Service Info

Zmiany w konstrukcji rolek napinających

| Nr.Ref.: | 531 0084 20 531 0103 20 |

Foto 1: Wcześniejsza wersja (po lewej) i nowa (po prawej)

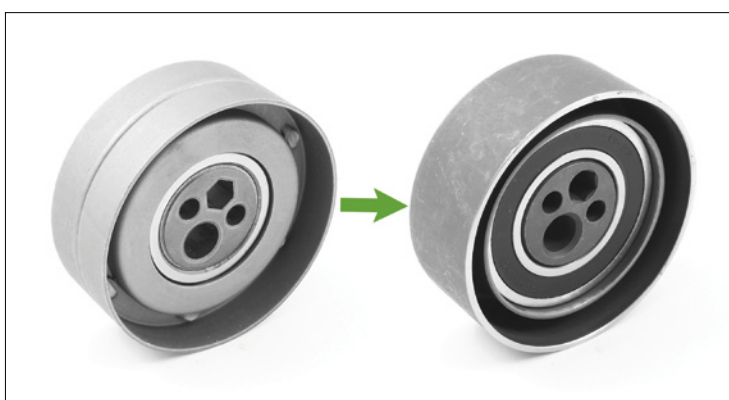
W związku ze stałym rozwojem naszych produktów, wprowadzono modyfikacje w konstrukcji rolek napinających o numerach 531 0084 20 i 531 0103 20. Service Info przedstawia wizualne różnice pomiędzy wcześniejszą wersją (Foto 1 po lewej) i nową (Foto 1 po prawej). W czasie okresu przejściowego, w opakowaniach mogą znajdować się obie wersje rolek.

Obie wersje rolki napinającej różnią się jedynie wyglądem, spełniają wymagania techniczne i mogą być stosowane bez ograniczeń.
